溶接専門部会 (WS) 火技解釈第 10 章 検討要望 一覧表 (1/11) 「平成 29 年 6 月 13 日現在」

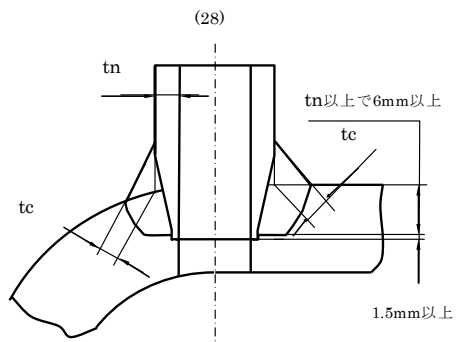
No.	要望番号	【題名】 概要	主要な 条項	担当 Gr.	WS での 対応	対応理由又は処置	備考
EG	081205-7	<p>【溶接施工法の内容確認の溶接事業者検査の方法】</p> <p>溶接施工法の確認試験での自動溶接士については、技量確認試験を兼ねることができることを記載したい。</p>	検査解釈 別表第 1	—	対象外	<p>本提案は、「電気事業法施行規則に基づく溶接事業者検査（火力設備）の解釈（検査解釈）」別表 1 への改正提案です。</p> <p>溶接専門部会では、検査解釈の検討はいたしておりません。また、火技解釈では、類似の規定もありません。</p> <p>内容については、NISA に連絡。</p>	WS 21-1 終了

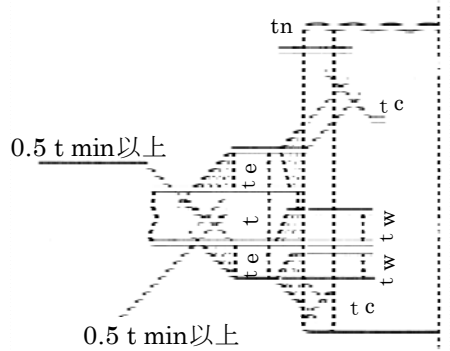
No.	要望番号	【題名】 概要	主要な 条項	担当 Gr.	WS での 対応	対応理由又は処置	備考
EH	081205-8	<p><b>【放射線透過試験】</b>                      旧 JIS の概念である「材厚」は、1995 年の JIS Z 3104 の改正において削除され、「母材の厚さ」によることとなっている。他の主要 RT 関連 JIS においても同様である。                      JIS の規定と整合をとり、透過度計の使用は「母材の厚さ」ベースに改正（ただし、チタン溶接部は現行ベース）したい。</p>	別表第 25	試験検査	検討開始	放射線透過試験の方法について、JIS Z 3104、JIS Z 3105、JIS Z 3106 又は JIS Z 3107 による全面的な JIS の引用については、検討課題一覧表 課題番号：WS 09-07 に移行。 加えて、判定基準の機器間の整合をとりつつの見直しについては、WS 09-08 に移行。  《ご参考》 ① JIS Z 3104(1995)「鋼溶接継手の放射線透過試験方法」 ② JIS Z 3105(2003)「アルミニウム溶接継手の放射線透過試験方法」 ③ JIS Z 3106(2001)「ステンレス鋼溶接継手の放射線透過試験方法」 ④ JIS Z 3107(2008)「チタン溶接部の放射線透過試験方法」	WS 21-1 終了
